**COMITATO VALUTAZIONE DI IMPATTO AMBIENTALE**

**Parere n. 2 Seduta del 15.01.2024**

**OGGETTO:** Ditta: **BALDAN RECUPERI E TRATTAMENTI S.r.l**  
Sede legale ed impianto: Via Marzabotto, 28 – Località Lugo - Campagna Lupia (VE).  
Intervento: Modifica di un impianto di recupero rifiuti inerti non pericolosi esistente, con passaggio in regime ordinario ai sensi dell'art. 208 del d.lgs. 152/2006  
Procedura di verifica di assoggettabilità a VIA ai sensi dell'art.19 del D.lgs. n. 152/2006 e s.m.i.

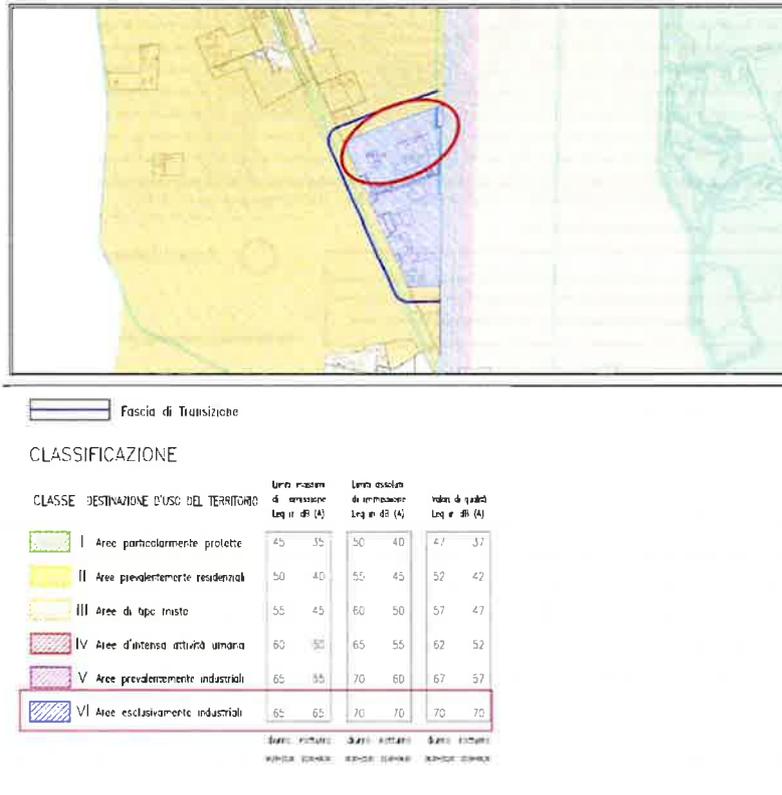
**Considerazioni:** a seguito della trasmissione della risposta in merito alla richiesta di integrazioni per la componente rumore, la valutazione del Proponente è condivisibile e pertanto l'impatto acustico generato può essere valutato come poco significativo. In fase post-operam al fine di confermare i risultati predittivi dello Studio di valutazione previsionale di Impatto Acustico il proponente dovrà effettuare, entro 60 giorni dall'avvio dell'attività, e trasmettere alla CMVE e al Comune di Campagna Lupia, una nuova Valutazione di Impatto Acustico, eseguita secondo le linee guida ARPAV di cui alla D.D.G. n. 3 del 29/01/2008, comprensiva di campagne di misurazioni in corrispondenza degli stessi ricettori individuati per la valutazione preliminare acustica (**condizione ambientale n.1**).
